Dodatek č. 1 ke smlouvě o dílo č.2492/2022/OI

„Cesta vody“

Evidenční list změny stavby

Název a evidenční číslo stavby: Cesta vody	Číslo SO/PS / / číslo změny SO/PS: SO 02, SO 03 / 1	Číslo změny stavby: 01
Název stavebního objektu/provozního souboru (SO/PS): SO 02 - Plocha úprav u Kapličky Panny Marie Lurdské SO 03 - Priessnitzovy lázně

Autorz. proj.	Projektoval		
Kontroloval	ing. Ivan Tachezy		
Investor	Státutární město Ostrava Prokeřovo náměstí 1803/6	Formát	A3
Alce	Cesta Vody	Stupeň	DPS
		Datum	07/2022
		Měřítko	Číslo výkresu
Priessnitz - výkres více-práci		1 : 150	08a doplnění

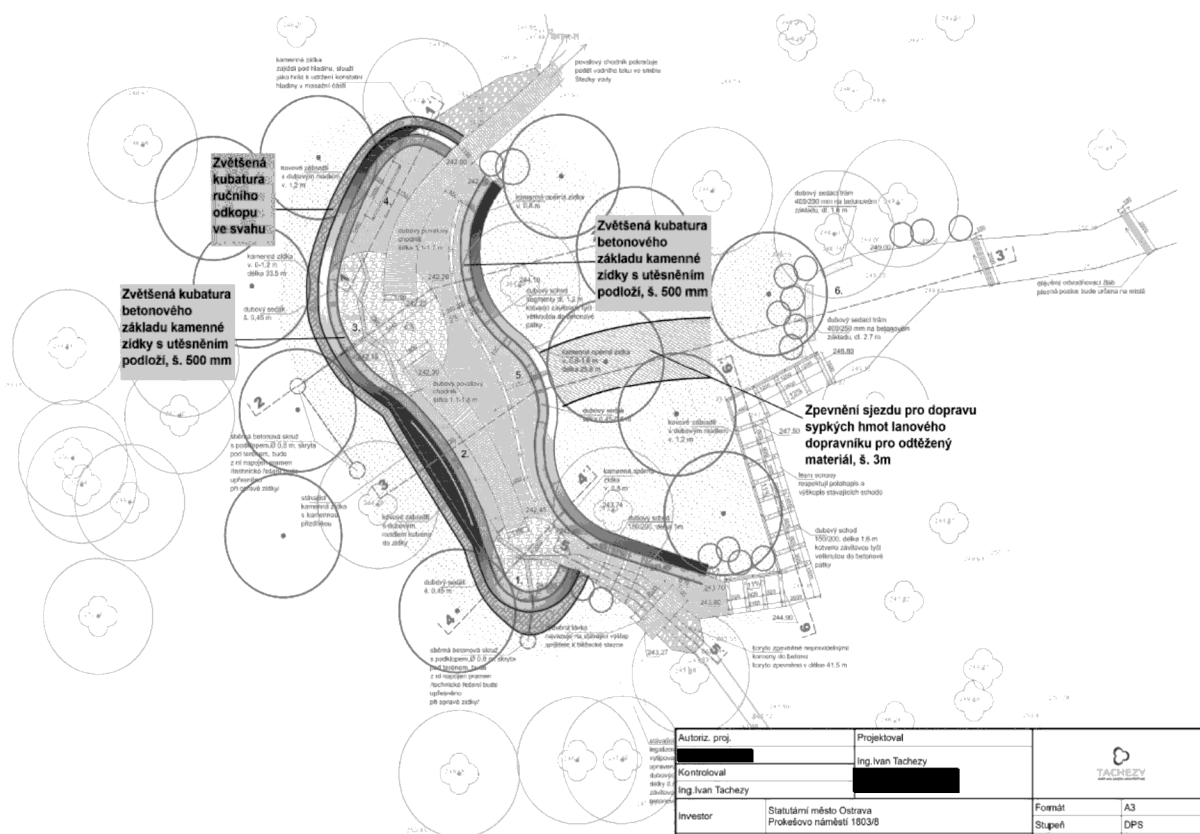
V rámci stavebního objektu SO 03 Priessnitzovy lázně - Při odstranění stávajících kamenné zidky a odkrytí jejího základu bylo zjištěno podtékání vody z pramene pod stávajícími základy v několika místech. Pro zachování dostatku pramenité vody Priessnitzových lázní bylo nutné stávající základy rozšířit prohloubit a utěsnit je tak pro zamezení podtékání vodostavním betonem. Pro zajištění dostatku vody pro lázně byly dále navrženy betonové žebra zafixované od zidky do svahu. Pod betonovou desku masážní vrstvy je nutné přidat šterkovou vrstvu pro odtok vody s případných pramenů přímo pod betonovou deskou. Návoz a složení materiálu nemůže být pro velmi podmáčený a svažité terén prováděn na místě běžnou technikou, ale musí být skládán na suchých místech ve větší vzdálenosti od stavby a na místo stavby převážen menší demprovou technikou spoušenou a tahanou do podmáčeného svahu lanovým navijákem. Odvoz zeminy rovněž nemůže z důvodu rizika poničení podmáčeného lesního terénu probíhat po vrstevnici, ale musí být zase malou demprovou technikou a navijákem přemísťován přes svah. Pro zajištění lepší kontroly a údržby retenčních skrůží na pramenitou vodu byly tyto zaměněny z betonových na plastové o větší výšce. Kubaturu terénních úprav bylo nutné upravit dle skutečných potřeb konečného řešení Priessnitzových lázní. Z důvodu velmi silných pramenů před i za zídkou bylo nutné vodu očerpávat a potrubím převádět za staveniště.

V rámci stavebního objektu SO 02 Plocha úprav u Kapličky Panny Marie Lurdské - Z důvodu podmáčeného terénu a rizika sesuvu svahu lesních pozemků bylo nutné část výkopu pro kamennou zidku provádět ručně a přebytečný vokop převážet menší demperovou technikou do druhého mírnějšího údolí lesního pozemku. Kubaturu terénních úprav bylo nutné upravit dle skutečných potřeb konečného řešení prostoru u Kapličky P.M. Lurdské.

Důvodem změn bylo zjištění podtékání pramenů pod stávajícími základy kamenné zidky, které měly být použity pro stavbu nové kamenné zidky. Hlavními důvody změn je silně podmáčený terén. Oba objekty stavby byly projektovány v několika po sobě jdoucích suchých letech, kde bylo počítáno s běžnými technologiemi staveništního přesunu hmot, návozu a odvozu materiálů a výkopů. Aktuálně se staveniště nachází v silně podmáčeném lesním prostředí vlivem abnormálně vlhkým klimatickým obdobím.

Zamokření prostoru

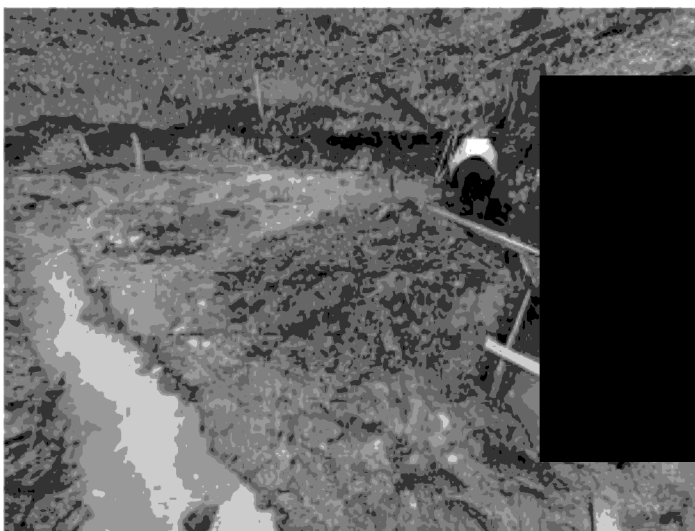
Při zahájení prací počátkem roku 2023, (který je od ledna nadnormálně srážkový) bylo zjištěno, že navržená technologie zemních prací a stavebních úprav bude nevhodná. Z důvodu zamokření nebylo možné použít strojovou mechanizaci a dojezdové stavební vzdálenosti zemních prací uvedené v původním vysoutěženém rozpočtu. Většina prací při realizaci byla proto prováděna ručně, s menší mechanizací a pomocí vyprošťovacích technik. Došlo k navýšení přesunu hmot a jejich odvozu do vzdálenějších sušších skladových ploch.

Z hlediska založení zídek došlo k navýšení betonážních prací při rozšíření základových pásu jak do šířky, tak i do hloubky z důvodů zamokření spodních štěrkových vrstev v původním profilu terénu. Toto rozšíření základů bylo nutno provést i z důvodu zachování kapacity pramene, který podtéká původní základovou spáru původní zídky. Uvedené změny jsou zapsány ve stavebním deníku a odsouhlasené TD investora stavby.
